## Projet d'une unité de torréfaction et pelletisation du bois sur le site de la « Zone Bois de Bugeat – Viam » (19)

### Mémoire en réponse au commissaire enquêteur

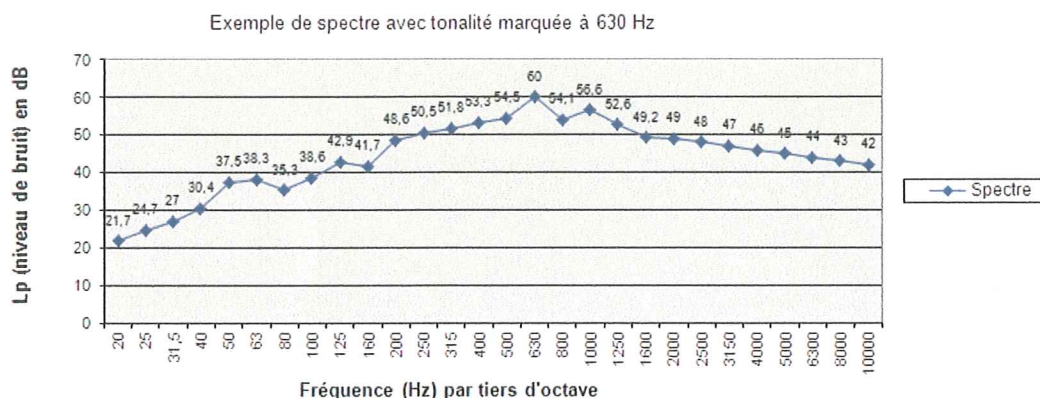
Habitant à 500m du site, quel sera le bruit effectif des broyeurs et des équipements de production ? La DREAL préconise une nouvelle étude acoustique lorsque que l'unité de production sera en fonctionnement ? Sera-t-elle réalisée ?

Peut-on avoir des garanties sur le seuil de 34.5 dBs, de nuit comme de jour, au droit des habitations les plus proches du site ? Qu'est-il prévu en cas de dépassement des seuils diurnes et nocturnes ?

L'étude acoustique qui a été réalisée sur le site et les avoisinants détermine un niveau sonore à 500 m de 37,7 dB(A) de jour et de 34, 5 dB(A) de nuit soit un niveau sonore qualifié de « bruit léger » dans l'échelle du bruit (niveaux compris entre le bruit d'une chambre à coucher et celui d'une salle de séjour).

Le respect de l'arrêté a déterminé les seuils imposés à ne pas dépasser à savoir : 37,7 dB(A) de jour et de 34, 5 dB(A) de nuit.
